**Avis de la Mission Régionale d'Autorité environnementale
Nouvelle-Aquitaine
sur le projet de centrale photovoltaïque au sol sur la commune
du Fleix (24)**

n°MRAe 2025APNA154

dossier P-2025-18211

Localisation du projet : Commune Le Fleix (24)
Maître d'ouvrage : Société AEDES Energies
Avis émis à la demande de l'Autorité décisionnaire : la préfète de la Dordogne
En date du : 3 juillet 2025
Dans le cadre de la procédure d'autorisation : Permis de construire
L'Agence régionale de santé et la préfète de département au titre de ses attributions dans le domaine de l'environnement ayant été consultés.

Figure 34 : Projet de centrale photovoltaïque du Fleix

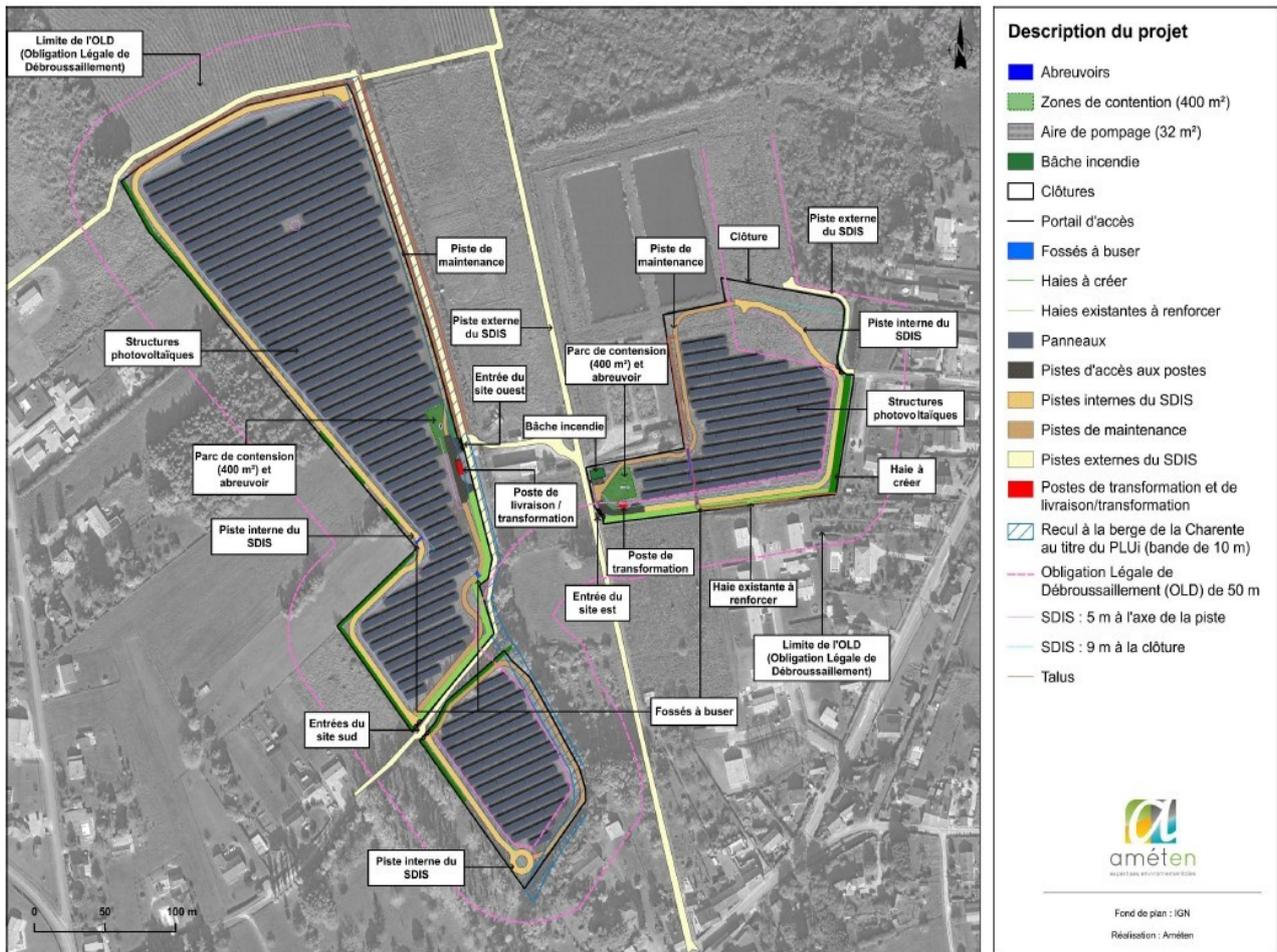
- de superposer le plan masse du projet intégrant les surfaces concernées par les OLD avec la carte de la page 126 hiérarchisant les enjeux du site (habitats naturels, faune et flore) ;
